**Intrekking van een omgevingsvergunning,
opstellen maatwerk en acceptatie melding**

TenneT TSO B.V.
Tussenwijkweg 2
Wijk aan Zee

Door Omgevingsdienst IJmond:

Betreft: Zoneadvies uitbreiding transformatorstation i.v.m. aansluiting windpark Hollandse Kust west Beta.

Controlepunten en punten op 50 meter van de inrichting.

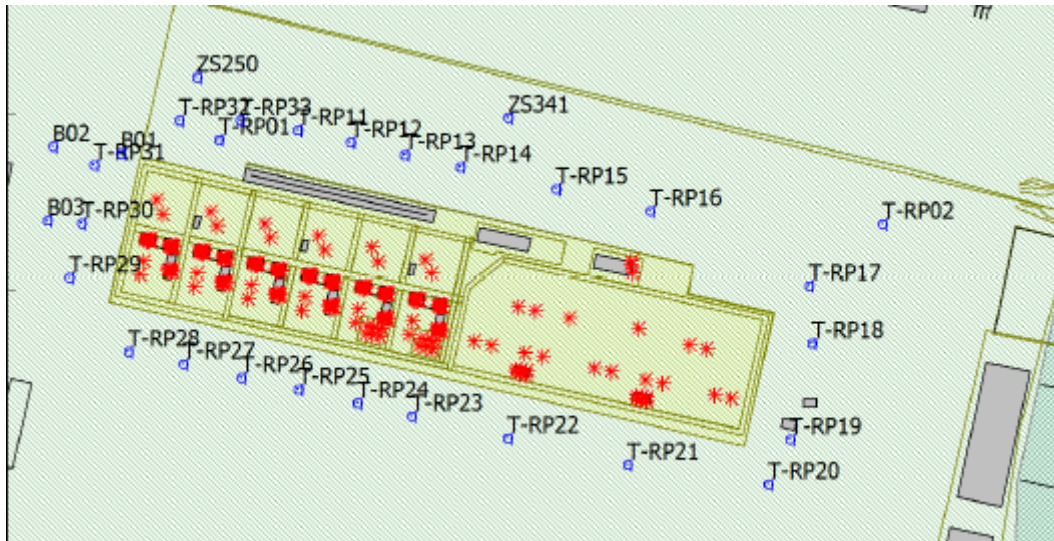
Het langtijdgemiddeld beoordelingsniveau op 50 meter van de erfgrans voldoet echter niet overal aan de standaard geluidseisen van het Activiteitenbesluit. De overschrijding is voornamelijk aan de zuidzijde, T-RP21 t/m T-RP28, daar wordt namelijk 41 tot 51 dB(A)

geproduceerd in de nachtperiode waar 40 dB(A) vanuit het Activiteitenbesluit is voorgeschreven. Ook aan diverse andere zijden bevinden zich overschrijdingen variërend tussen de 1 en 2 dB(A). Aan de zuidzijde van de inrichting bevindt zich een gedeelte van Tata Steel. Het is dan ook aannemelijk dat van de overschrijding aan de zuidzijde geen overlast zal worden ervaren. Ook de overschrijdingen aan de andere zijden zullen voor geluidgevoelige objecten geen gevolgen hebben. De dichtstbijzijnde woning bevindt zich op een afstand van circa 500 meter. Op grond van artikel 2.20 van het Activiteitenbesluit zullen wij de in het akoestisch onderzoek genoemde waarden opnemen als maatwerk in paragraaf II.

T-RP18 en T- RP19	Op 50 meter van erfgrans oostzijde	36 dB(A) (41 dB(A))*	36 dB(A) (41 dB(A))*	36 dB(A) (41 dB(A))*
T-RP20	Op 50 meter van erfgrans zuidoostzijde	39 dB(A) (44 dB(A))*	39 dB(A) (44 dB(A))*	39 dB(A) (44 dB(A))*
T-RP21 t/m T- RP28	Op 50 meter van erfgrans zuidzijde	41 tot 51 dB(A) (46 tot 56 dB(A))*	41 tot 51 dB(A) (46 tot 56 dB(A))*	41 tot 51 dB(A) (46 tot 56 dB(A))*
